品番	TKY 2	品名	壁付シングル20 (台所)	(JIS)	1 / 3
----	-------	----	---------------	-------	-------

金具補修品注意情報	C_0002
-----------	--------

件名	シングルレバー水栓のカートリッジとハンドルの補修について
対象製品	TKY2 TKY2Z TKY3 TKY3Z TKY4 TKY4Z TKY7 TKY7Z TKY8 TKY8Z TKY11

★『カートリッジ』を交換する場合

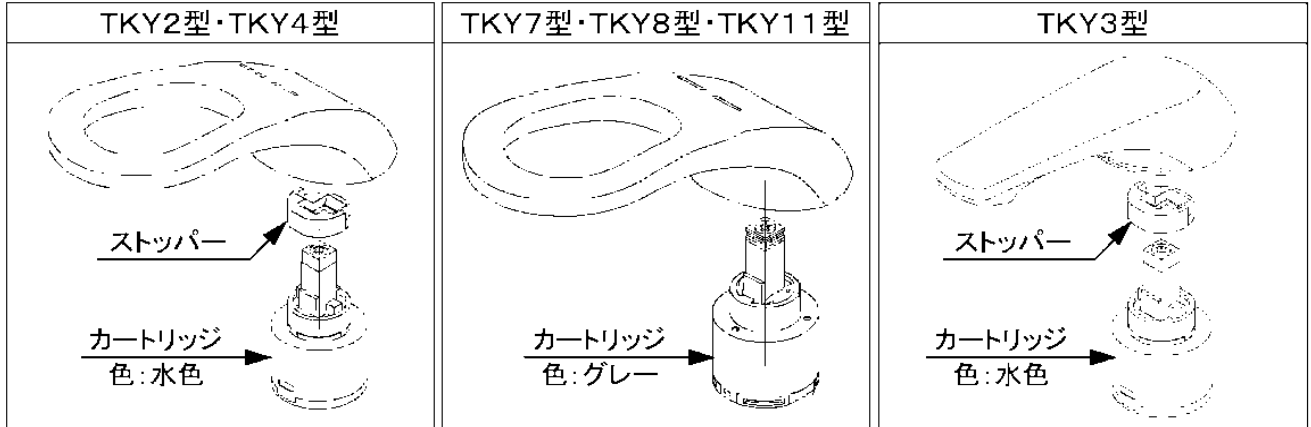
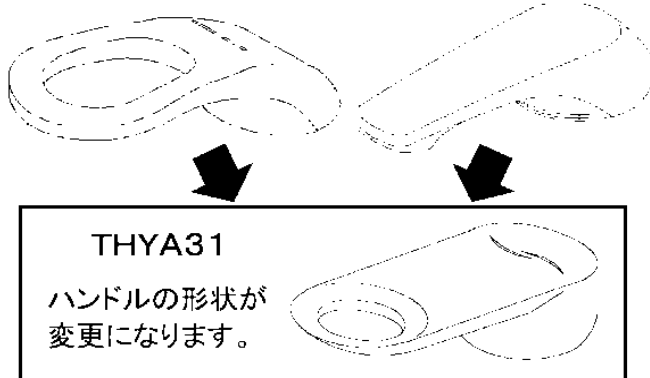
ハンドルの形状が  
変わります

カートリッジを交換する場合は、  
同時にハンドルも交換して下さい。  
※ハンドルの形状が変更になります。  
※ストッパーは不要になります。

カートリッジ及びハンドル補修の履歴があり、  
ハンドルが後期型形状(THYA31)に変更され  
ている場合は、カートリッジのみ交換可能です。
